Inwestor: Murillo sp. z o.o. 58-352 Rybnica Leśna 56

***Ustosunkowanie się do uwag zgłoszonych w trakcie postępowania
w ramach oddziaływania transgranicznego dla przedsięwzięcia:***

***„Eksploracja złoża melafiru „Rybnica I” w Rybnicy Leśnej
gm. Mieroszów pow. wałbrzyski”***

Wrocław, wrzesień 2011 r

Rys. 1 Linie widoków (1, 2, 3 Wariant 1a) ze szczytów: Ruprechtický Špičák (żółte) i Široký (niebieskie)

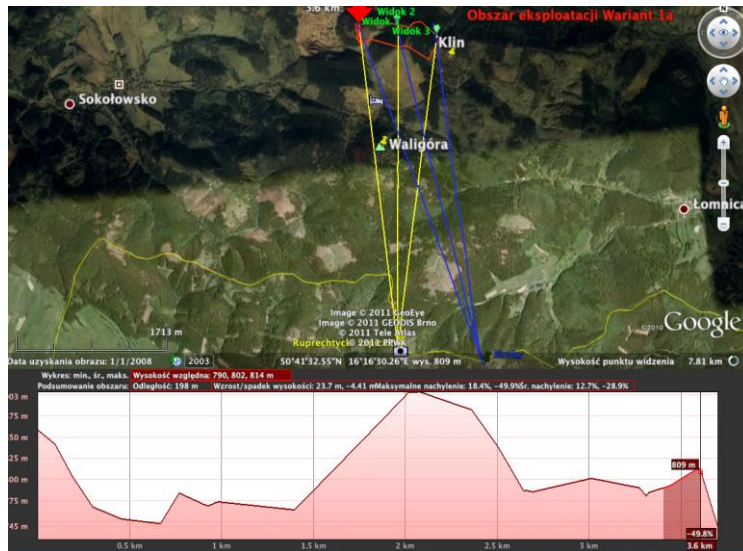
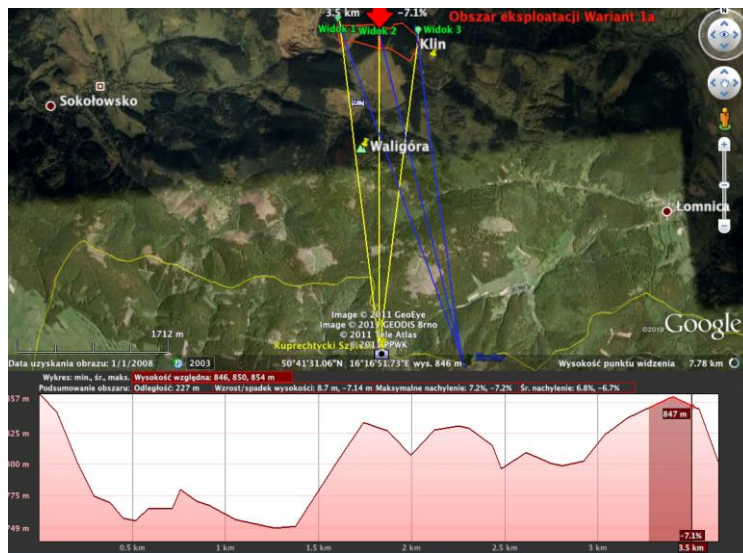
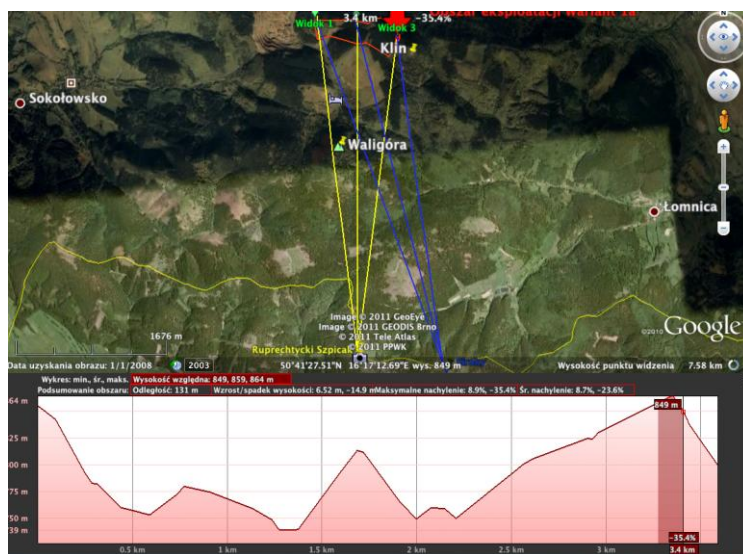
2.1. Ocena negatywnego oddziaływania przedsięwzięcia na krajobraz, z naciskiem na istotne linie widokowe dostrzegalne ze szczytów gór Ruprechtický Špičák i Široký

Odległość między punktami widokowymi ze szczytów Ruprechtický Špičák i Široký a grzbietem góry Klin wynosi około 3,3 do 3,7 km. Ponieważ planowana eksploatacja znajduje się poniżej południowego, wyższego fragmentu grzbietu, który nie będzie eksploatowany, a samo wyrobisko eksploatacyjne okolone będzie ścianą lasu, nie będzie ono widoczne z w/w szczytów. Poniżej prezentacja tego zagadnienia.

Z przeprowadzonych symulacji wynika, że dla widoków oznaczonych numerem 1, gdzie stosunek $d/r=0,01$ jest najmniej korzystny, szczyt Waligóry osłania w sposób skuteczny widoki ze strony Czeskiej. Nie ma więc fizycznej możliwości zauważenia z tych linii widokowych obszaru planowanej eksploatacji. W pozostałych przypadkach $d/r=0,002$ dla linii widoków 2 i $d/r=0,001$ dla linii widoków 3 (co oznacza że wysokość kątowna jest jeszcze pięć do dziesięciu razy mniejsza). Wariant II eksploatacji gdzie przy liniach widokowych 2, $d/r=0,004$ nie będzie realizowany przez Inwestora.

Analiza tematu wykazuje że, przy odległościach rzędu 3,5 km możliwe do zaobserwowania zmiany w okolicy linii horyzontu, widziane z analizowanych punktów widokowych, mieszczą się w obrębie wysokości kątownej poniżej wartości **0,002**. Niezależnie od tego faktu, planowany obszar eksploatacji (**Wersja 1a**) jest jednak zasłonięty (od strony szczytów: Ruprechtický Špičák i Široký) szczytem i południowym grzbietem Waligóry (dla widoku 1) lub (dla pozostałych widoków) innymi lokalnymi wzngórzami i zalesieniami występującym w okolicy terenów planowanej eksploatacji. **Brak jest więc jakiegokolwiek podstawy do wyciągnięcia wniosku, o negatywnym wpływie przedsięwzięcia na krajobraz, z naciskiem na istotne linie widokowe dostrzegalne ze szczytów gór Ruprechtický Špičák i Široký.**

Ryc.9.1. Faza udostępniania złoża. Stężenie średnioroczne PM-10 bez uwzględnienia ochronnego wpływu konfiguracji terenu. Wartość dyspozycyjna Da – R = 17,4 $\mu\text{g}/\text{m}^3$

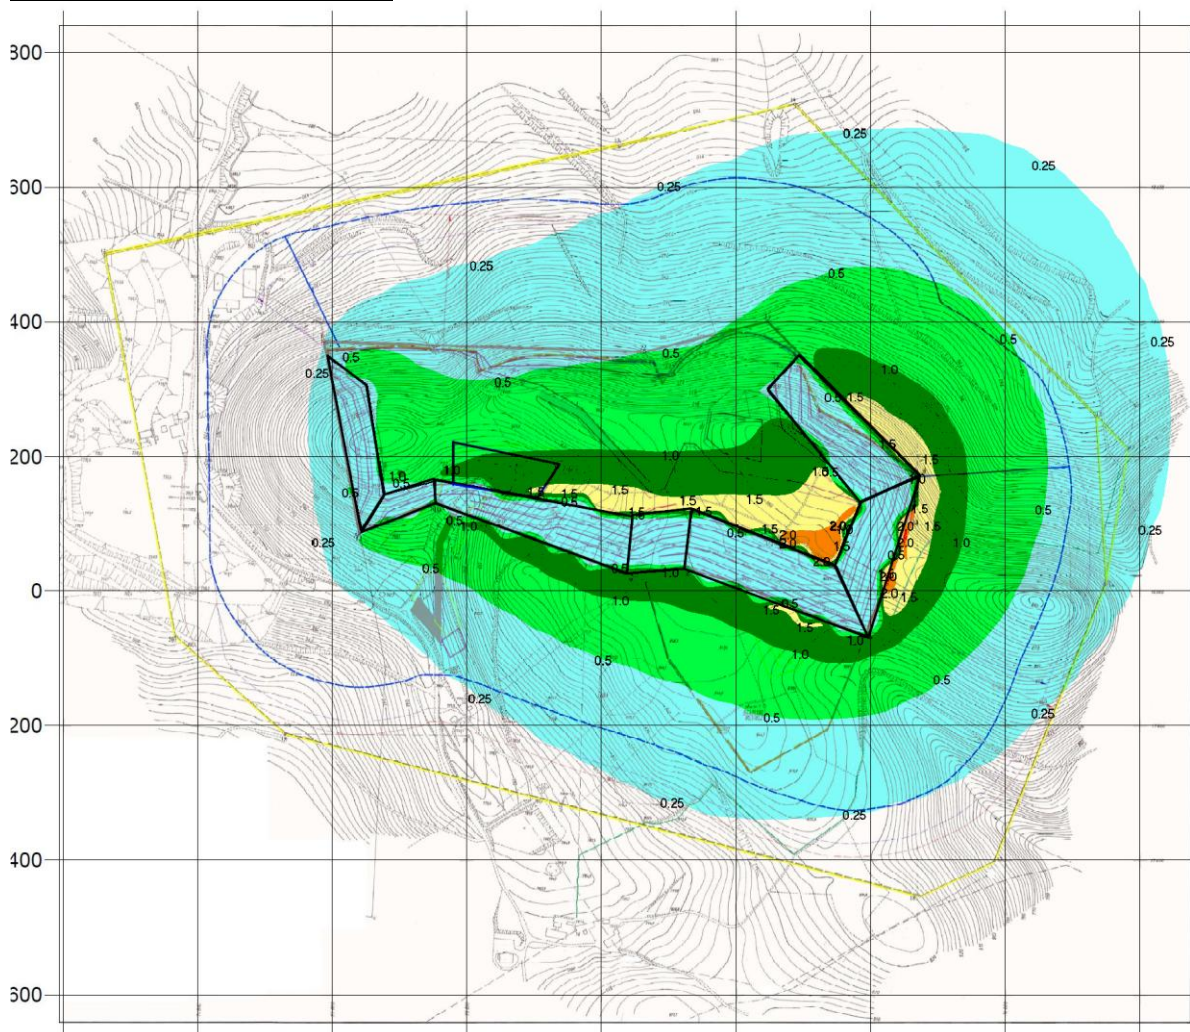
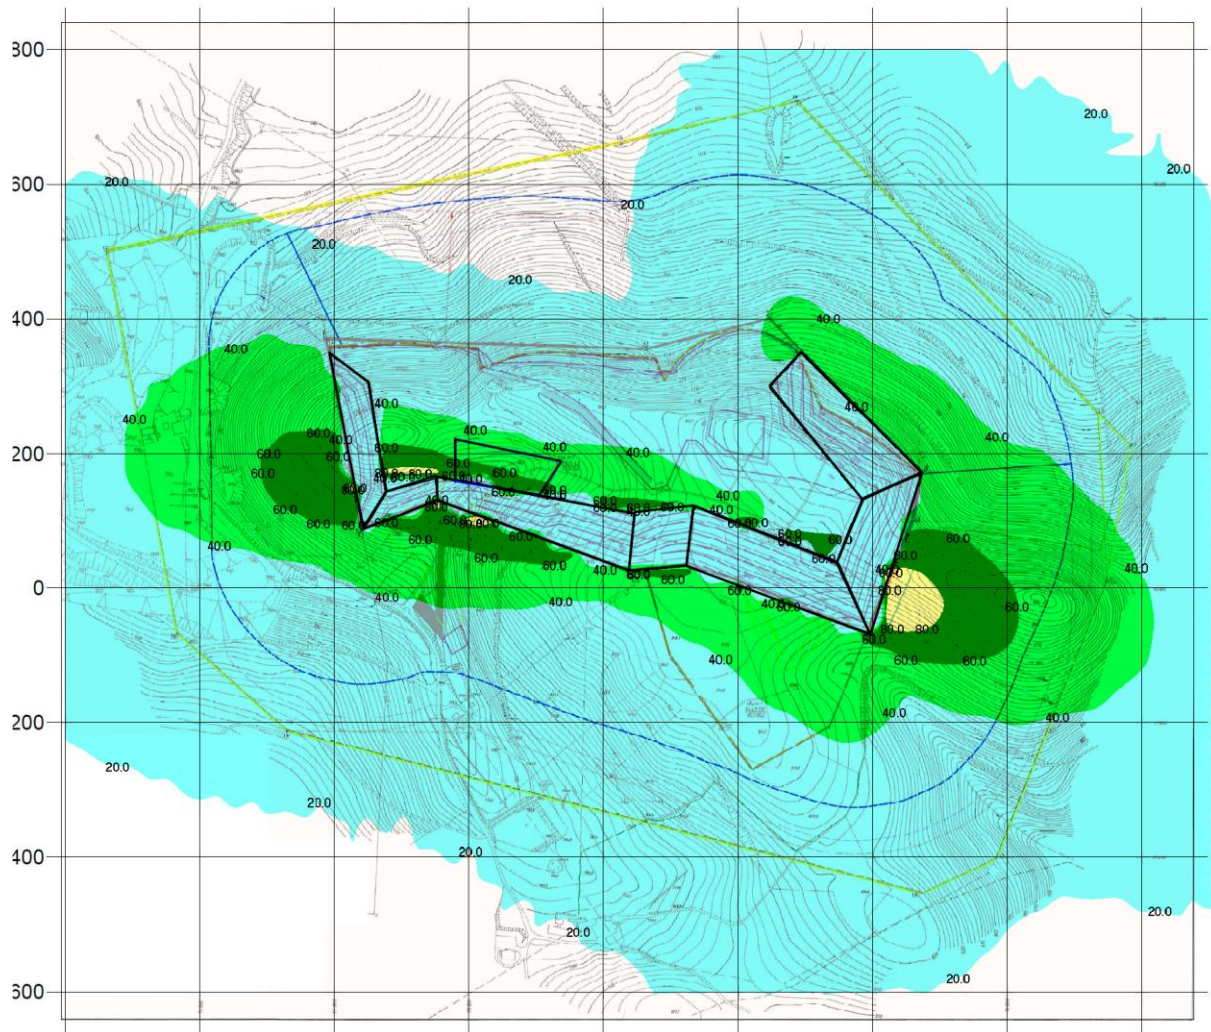
2.2. Ograniczenie pylenia (wykorzystanie przesłon wodnych, instalacji odpylających i skraplających) oraz hałasu do minimum

Prezentowane obliczenia przedstawiają sytuację jaka może wystąpić podczas najbardziej niekorzystnych warunków pogodowych. Nie uwzględnia ponadto faktu, że w fazie eksploatacji nastąpi ograniczenie rozprzestrzeniania się pylenia ze względu na ochronną funkcję ścian kamieniołomu, którego eksploatacja będzie miała charakter wgłębny, ponadto nie stokowy. Tak więc prezentowane wyniki obliczeń są zawyżone w stosunku do wartości jakie wystąpią podczas realnego funkcjonowania kamieniołomu.

Rys. 3

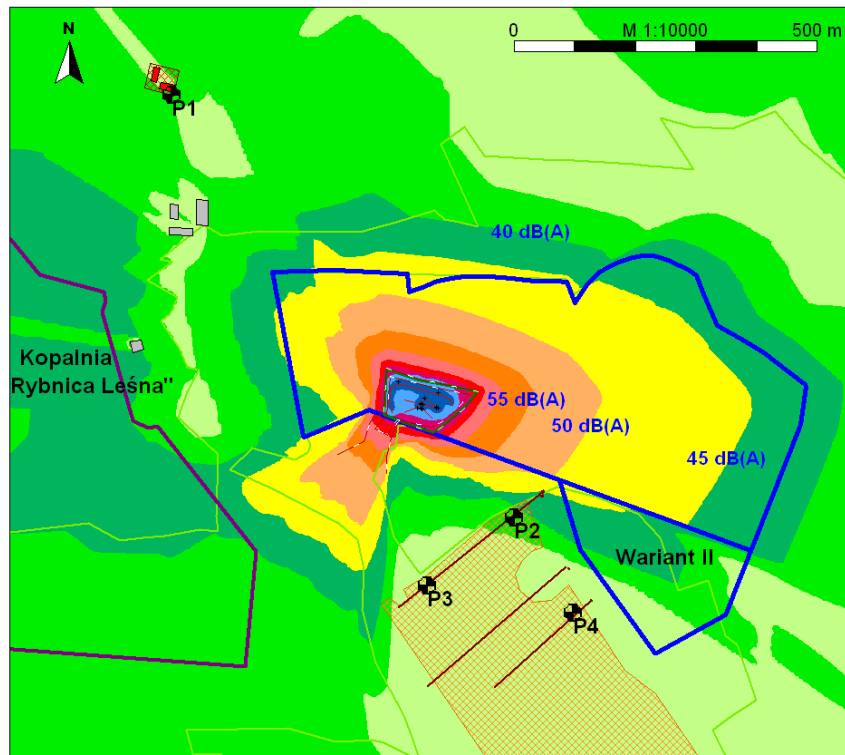
2.3. Ocena negatywnego oddziaływania hałasu oraz sztucznego oświetlenia na środowisko, w tym na zdrowie i życie ludzi, a także na gatunki zwierząt objęte ochroną na terytorium Republiki Czeskiej (drapieżniki, sowy)

Należy zauważyć, że niezależnie od kolejnych lat eksploatacji, oddziaływanie hałasowe będzie na tym samym poziomie, gdyż nie przewiduje się zwiększania wielkości wydobywania, a co za tym idzie zwiększenia usprzętowania, które mogłoby stanowić dodatkowe źródła hałasu. Należy przy tym dodać, że w miarę pogłębiania się wyrobiska, hałas emitowany z wyrobiska będzie w coraz większym stopniu ekranowany przez jego ściany.

Z uwagi na niewielką różnicę zasięgu planowanego wyrobiska pomiędzy wariantem I, a preferowanym wariantem Ia, nie istnieje potrzeba różnicowania tego zagadnienia w aspekcie oddziaływań hałasowych. Wariant II obejmujący całe udokumentowane złożę, z uwagi na spodziewane negatywne oddziaływanie na przyrodę Hali pod Klinem, oraz na krajobraz oglądany od strony schroniska „Andrzejówka” co zostało wykazane w raporcie został zdyskwalifikowany. Wariant ten byłby także mniej korzystny z punktu widzenia oddziaływań hałasowych, co obrazuje rys. 5.
